改善箇所説明図

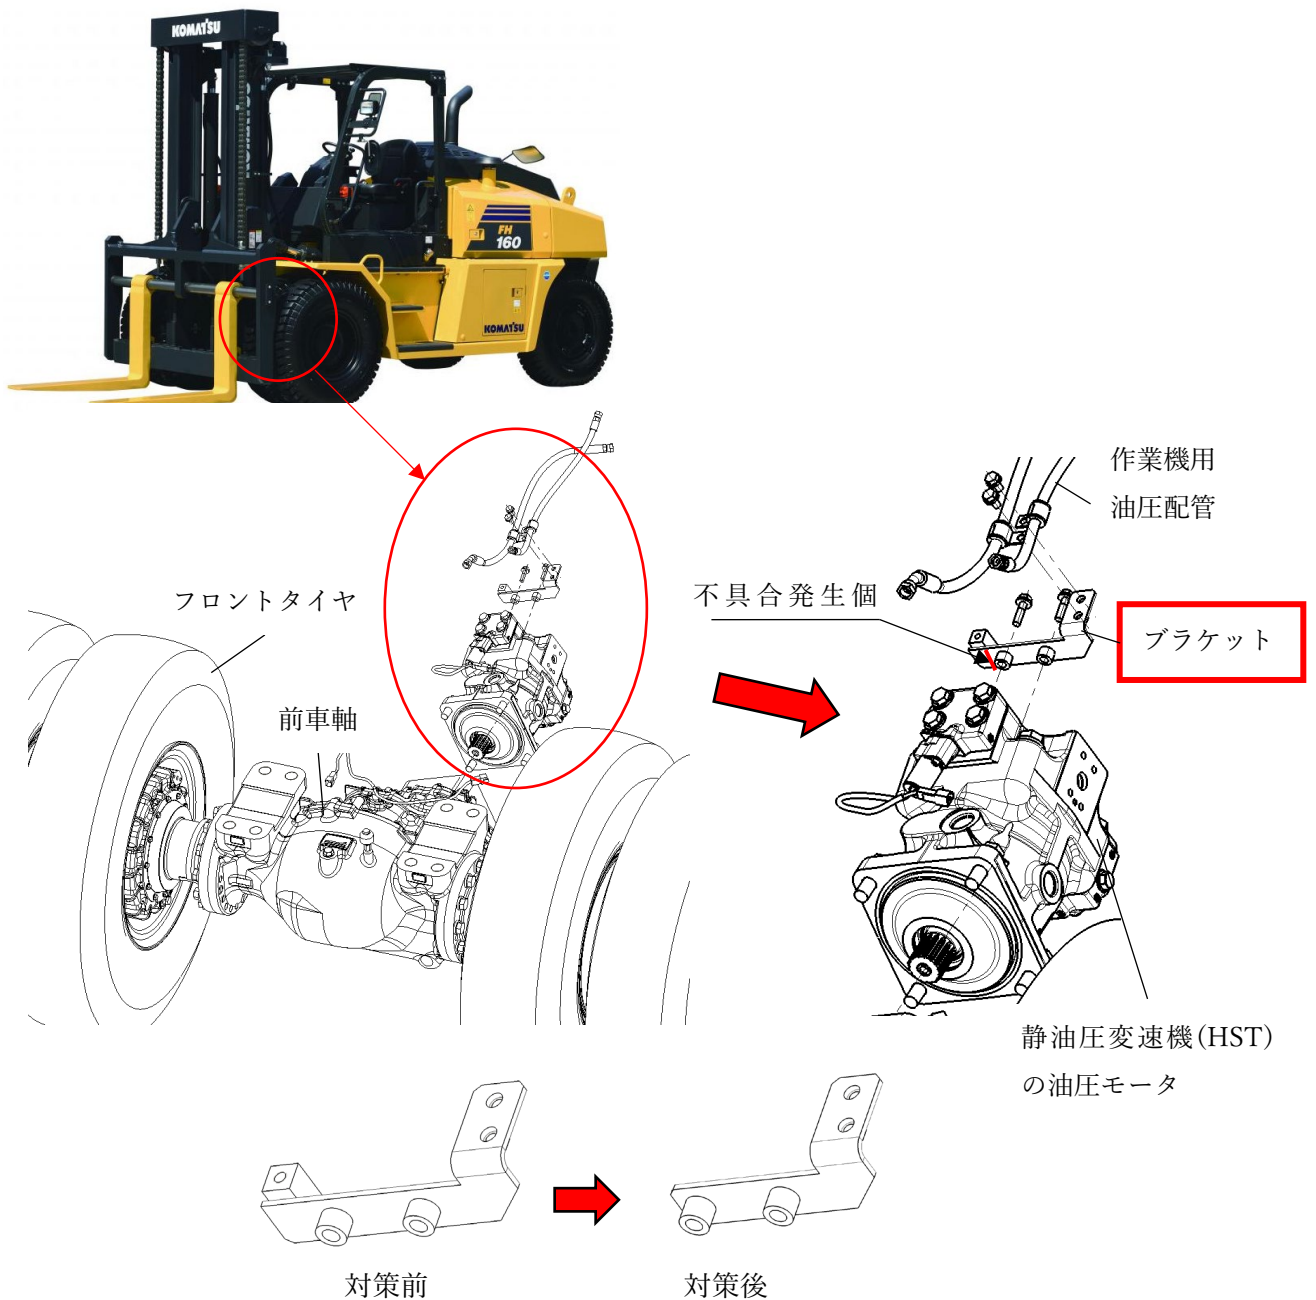
フォーク・リフトにおいて、静油圧変速機(HST)の油圧モータに取り付けた作業機用油圧配管を固定するためのブラケットの強度設計が不適切なため、走行時のモータ振動により当該ブラケットに亀裂が発生することがある。そのため、そのままの状態で使用を続けると、当該ブラケットが破断し、破片が脱落するおそれがある。

改善措置の内容：全車両、ブラケットを対策品に交換する。
